Mission régionale d'autorité environnementale
ÎLE-DE-FRANCE

Avis délibéré
sur le projet de prolongement de la ligne de
tramway T1 entre Colombes et Rueil-Malmaison
(92)

N° 021014/A P
du 16/09/2026

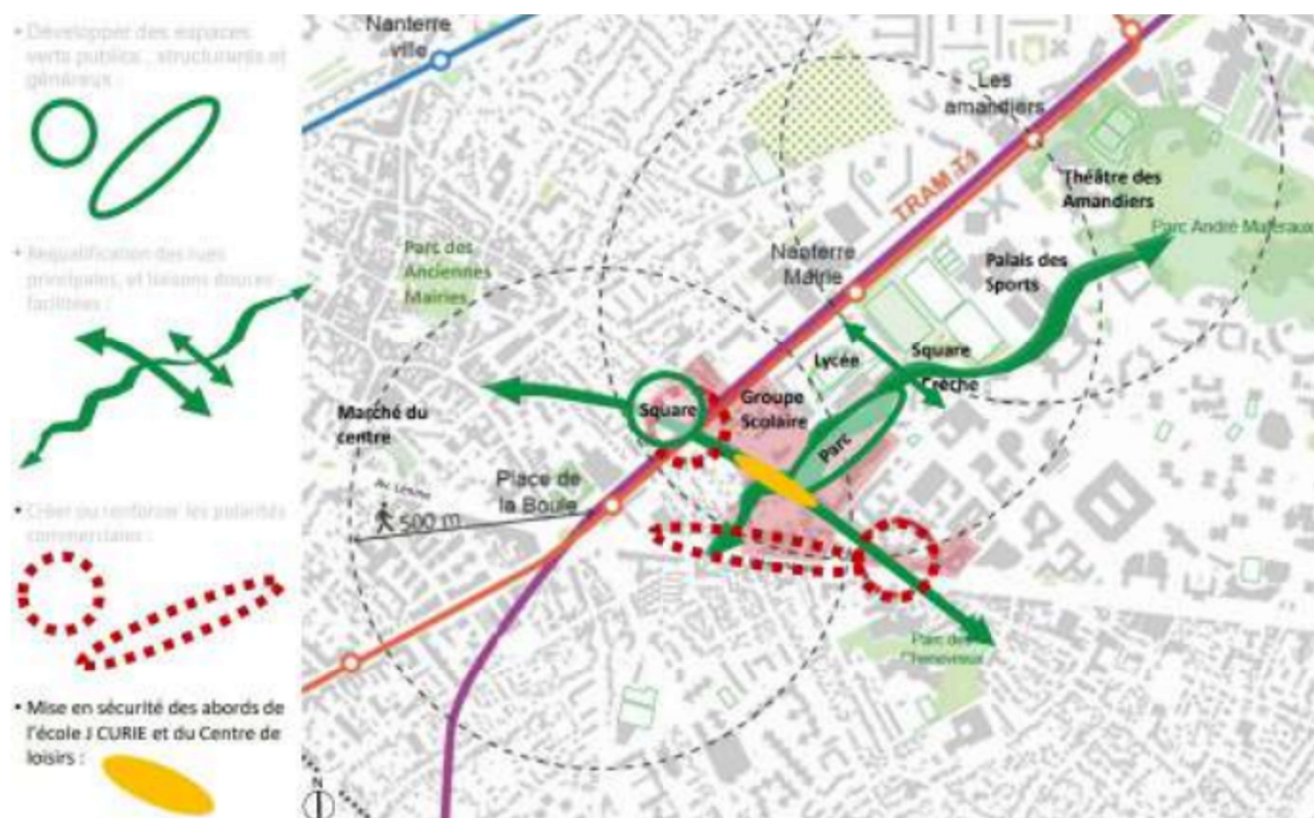
L'Autorité environnementale note également que les projets de Zac identifiés à proximité du projet sont insuffisamment décrits pour identifier les interactions possibles avec le projet. L'étude devrait au minimum préciser le nombre d'habitants supplémentaires attendus à l'horizon d'achèvement des projets et les impacts attendus en termes de fréquentation sur la ligne T1 et en termes de mobilités au global.

(2) L'Autorité environnementale recommande de compléter l'analyse des effets cumulés par une évaluation des synergies potentielles entre le projet et les projets d'aménagement concomitants.

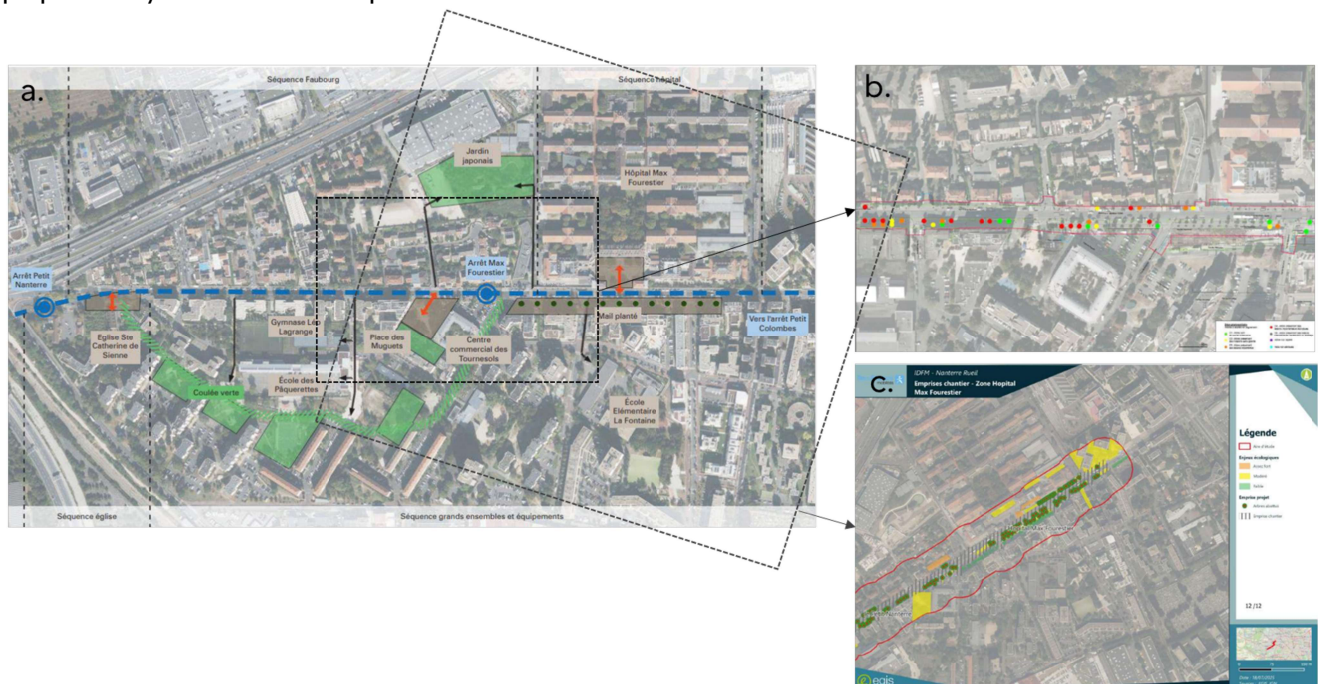
Le projet nécessite l'abattage de 505 arbres d'alignement et de 232 arbres hors alignement, soit respectivement 53 % et 47 % du total des arbres supprimés. L'étude d'impact présente à ce titre un diagnostic détaillé du patrimoine arboré, actualisé en avril 2023, qui caractérise les alignements selon cinq séquences distinctes. La séquence 1, sur la commune de Rueil-Malmaison, porte sur l'Avenue Napoléon Bonaparte et l'Avenue Paul Doumer. Les séquences 2 à 5 concernent la commune de Nanterre et couvrent successivement l'Avenue du Maréchal Joffre et l'Avenue Frédéric et Irène Joliot-Curie, la rue Anatole France, puis deux tronçons de l'Avenue de la République, dont un longeant l'autoroute A86 et un autre traversant le secteur du Petit Nanterre. Le diagnostic identifie deux secteurs présentant une grande majorité d'arbres en mauvais état sanitaire, correspondant aux planches 12 et 13-14 de Nanterre (EI, volet B, chapitre 4, p. 219-221). Ce travail de caractérisation selon la patrimonialité des alignements et leur état sanitaire, assorti d'une étude des solutions de substitution raisonnables visant à éviter et réduire les abattages, constitue une démarche précise et bienvenue pour apprécier les impacts du projet au regard de la qualité de son insertion paysagère et des objectifs d'adaptation climatique en milieu urbain. Néanmoins, les cartes présentées varient en échelle et en périmètre, ce qui complique l'analyse de l'étude d'impact.

Le bilan global du projet affiche un solde positif à l'échelle des deux communes : 567 arbres d'alignement sont prévus en remplacement de 505 supprimés, et 371 arbres hors alignement seront replantés pour 232 abattus.

L'étude d'impact mentionne par ailleurs un objectif de tendre vers un ratio de deux arbres replantés pour un arbre abattu, ce qui représenterait 1 278 replantations. Le projet aboutit dans son périmètre immédiat, SMR inclus, à 888 replantations, laissant un écart de 390 arbres par rapport à l'objectif affiché. Pour y répondre, l'étude d'impact identifie des sites potentiels de compensation sur les territoires communaux, dont trois sites à Nanterre permettant la replantation estimée de 172 arbres (EI, volet B, chapitre 5, mesure MC1, p. 131).

Une telle évaluation aurait nécessité d'intégrer un faisceau d'analyse de plus grande largeur afin d'apprécier la connectivité avec les alignements, espaces verts connexes ou espaces relais de cette continuité. De même, l'impact du projet et son bilan global sur la canopée arborée n'ont pas été analysés au regard des itinéraires de fraîcheur et des refuges climatiques du territoire, alors que les enjeux d'adaptation au changement climatique en milieu urbain dense constituent un défi majeur pour les communes traversées.

(3) L'Autorité environnementale recommande de :

- compléter l'état initial par l'identification et la caractérisation des deux continuités écologiques régionales à renforcer identifiées par le Sdrif le long de l'axe rue Anatole France et boulevard Soufflot et de l'axe des avenues Joliot-Curie, Paul Doumer et Napoléon Bonaparte, et d'en évaluer les interactions avec le projet, tant au regard des risques de fragmentation que des potentialités de renforcement avec la trame des espaces verts actuels et en projet afin ;
- d'atteindre l'objectif quantitatif de deux arbres replantés pour un arbre abattu fixé pour la mesure de compensation et de cibler qualitativement le choix des sites de compensation arborée au regard du diagnostic des fonctionnalités écologiques du territoire et des potentialités de renforcement des itinéraires de fraîcheur afin de relier la future infrastructure de transport aux refuges climatiques du territoire.

Illustration 10 : Carte des priorités d'intervention pour le renforcement des itinéraires cyclables sur le territoire intercommunal de l'EPT Paris Ouest La Défense (POLD) selon le Schéma directeur cyclable de l'EPT POLD, 2021 (EI, volet B, chapitre 3, page 346).

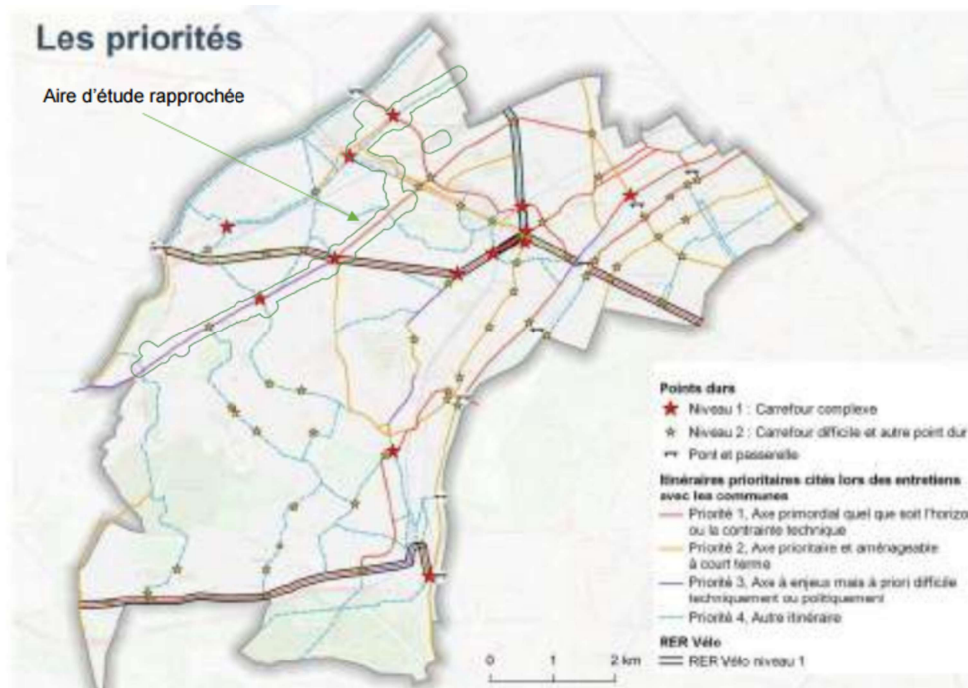
L'Autorité environnementale constate que malgré le diagnostic présenté à l'état initial, l'étude d'impact ne traite pas de la chaîne de déplacement du quotidien dans sa globalité. Le projet assurera la création d'une continuité cyclable sur le linéaire du projet mais ne documente pas les connexions possibles avec les réseaux cyclables existants et en projet dans les territoires traversés, notamment les axes du schéma directeur cyclable de l'établissement public territorial Paris Ouest La Défense, du plan vélo des Hauts-de-Seine et du réseau VIF, dont plusieurs tronçons concernent directement le corridor d'étude. L'analyse ne permet pas d'apprécier si les aménagements prévus permettront effectivement d'atteindre, comme le prévoit le plan vélo de Nanterre, un objectif de 8 % de déplacements effectués à vélo à l'horizon 2030, ni d'identifier les secteurs à enjeu existants ou induits après réalisation du projet.

De ce point de vue, l'étude d'impact souligne que la dynamique en faveur du développement des déplacements à vélo est observée depuis la période post-COVID, quelques comptages récents attestent de cette progression avec 443 vélos par jour en moyenne avenue de la République et 396 avenue Joliot-Curie (EI, volet B, chapitre 3, p. 347), qui appelle une réponse ambitieuse et documentée.

(7) L'Autorité environnementale recommande de compléter l'analyse des modes actifs par :

- une étude des conditions de marchabilité et de cyclabilité depuis chaque station du projet, portant sur les distances et temps de parcours depuis les principales polarités du territoire (équipements, pôles d'em-

plais, zones résidentielles) situées dans un rayon de 500 mètres à pied et de 3 kilomètres à vélo ;

- une évaluation du potentiel de report modal vers les modes actifs susceptible d'être généré par les aménagements envisagés, en tenant compte des caractéristiques socio-démographiques des secteurs desservis et des taux de motorisation différenciés observés à Nanterre et Rueil-Malmaison ;
- une analyse des discontinuités cyclables résiduelles après réalisation du projet, en lien avec les réseaux cyclables structurants des documents de planification existants, afin de permettre d'apprécier l'efficacité de la chaîne de déplacement depuis et vers les stations et de démontrer leurs capacités pour absorber l'ensemble du trafic.
